Avis délibéré de l'Autorité environnementale sur l'aménagement de la Vallée Carreau (62)

n° Ae 2019-127

Avis délibéré n° 2019-127 adopté lors de la séance du 18 mars 2020

Figure 3: Représentation du projet (source : dossier)

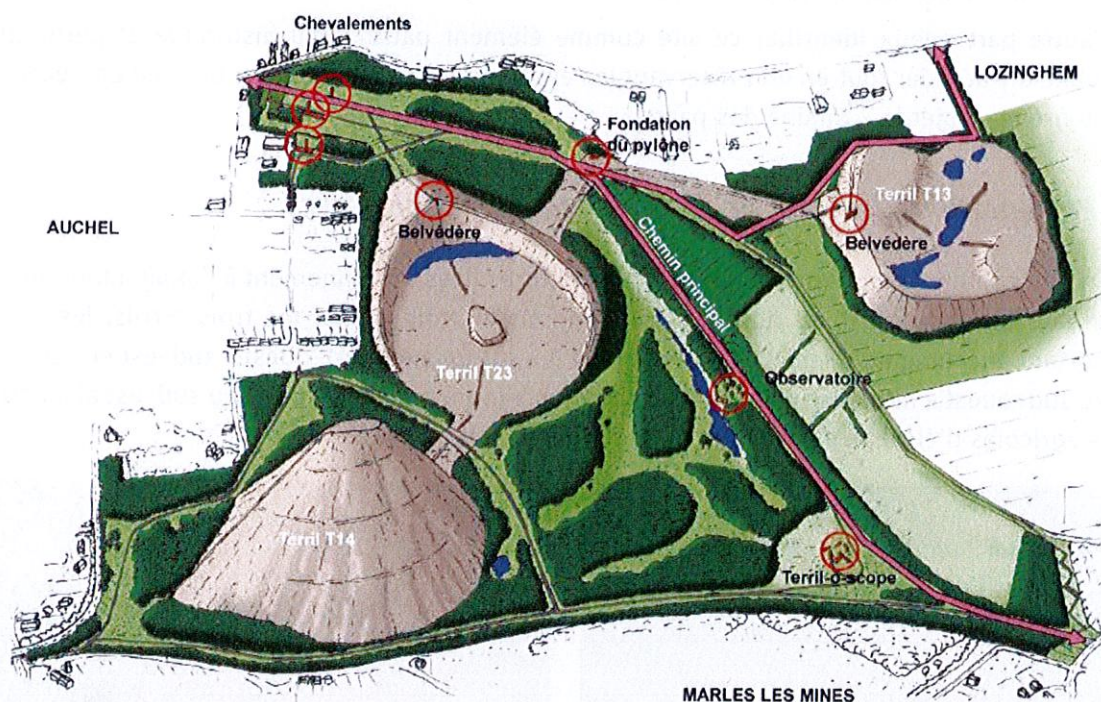
Si chaque type d'intervention (clôture interne, belvédères, accès, terrassements...) est représenté sur un schéma dédié, aucun schéma général permettant de visualiser l'ensemble des aménagements projetés (écologiques, paysagers, d'accueil du public) n'est inclus dans le dossier⁹.

L'Ae recommande de compléter l'étude d'impact par un schéma général des aménagements projetés (écologiques, paysagers et d'accueil du public) le calendrier des travaux et le coût du projet.

Figure 6 : Positionnement du site du projet au sein de la trame verte et bleue (source : dossier)

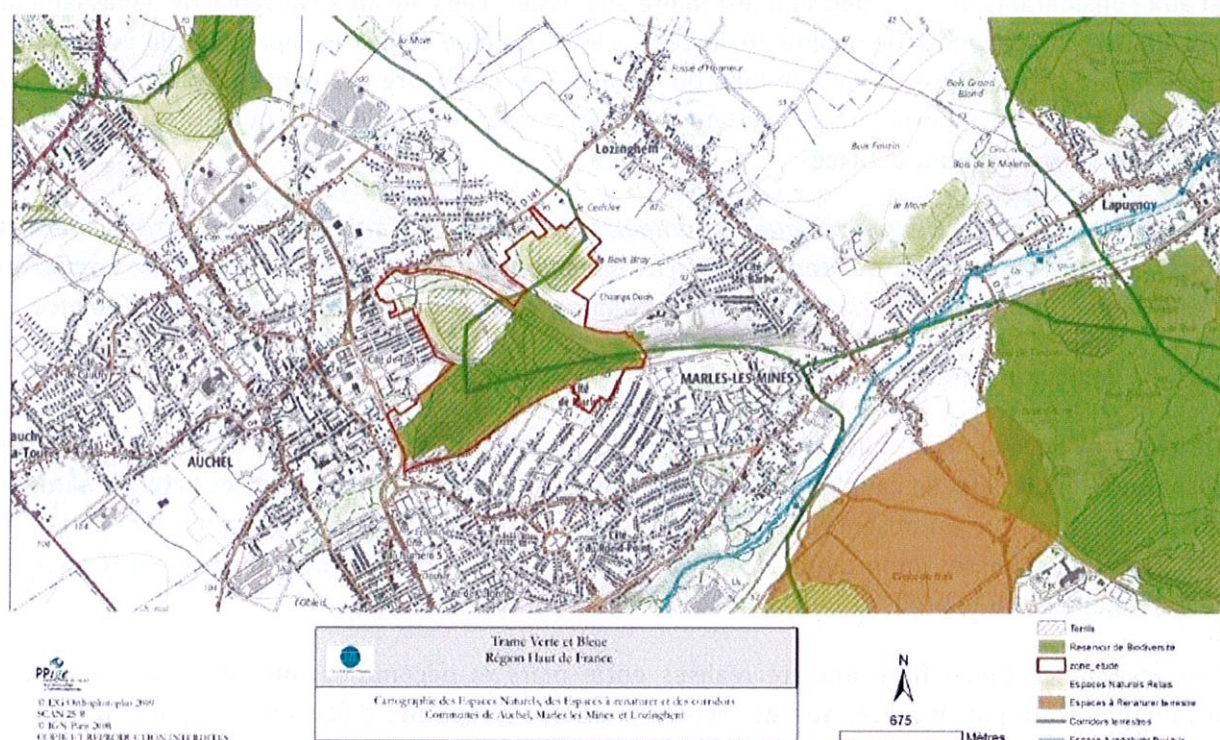
²² Sur la figure 6, le périmètre du projet n'inclut pas, à tort, la friche Desquesnes, en partie boisée.
